# **Umweltbezogene Stellungnahmen der Träger öffentlicher Belange im Rahmen der Beteiligung gemäß § 4 Abs. 1 und Abs.2 BauGB**

zur 3. Flächen-Nutzungsplanänderung und dem Vorhabenbezogenen Bebauungsplan Nr.1 der Gemeinde Grebin

Mit Beschlussempfehlungen (Be) an die Gemeinde Grebin

Karte: Teilbereich 2, Niedermoor grün markiert

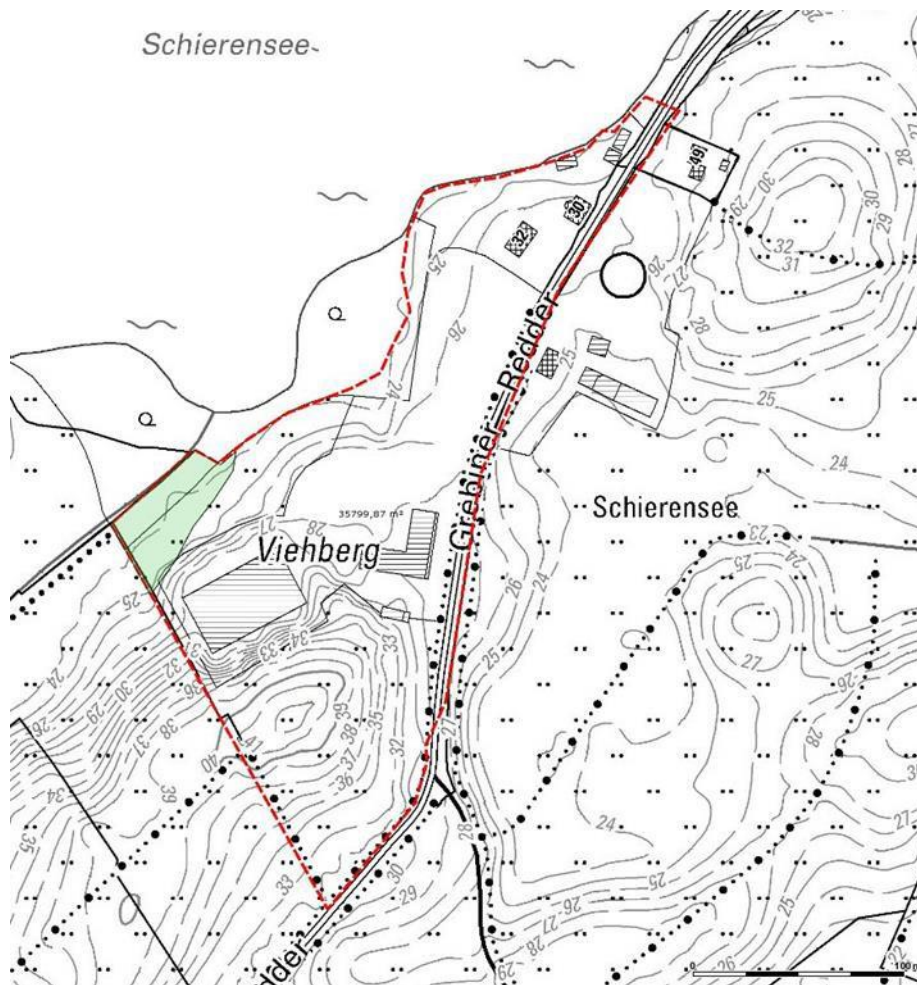
Die westliche Spitze des Teilbereichs 2 wird in der Bodenkarte Schleswig-Holstein 1:25.000 als Fläche mit Niedermoorboden ausgewiesen (siehe Karte unten, grüner Bereich). Dieses Areal (ca. 1800 m<sup>2</sup>) ist möglichst extensiv zu nutzen. Die in der Begründung zur

Flächennutzungsplanänderung unter Punkt 6.1 getätigten Ausführungen zum Bodenschutz werden als hinreichend erachtet.

Be: Die Stellungnahme wird zur Kenntnis genommen. Keine Bedenken. Die Erstellung eines Bodenschutzkonzeptes wird geprüft.
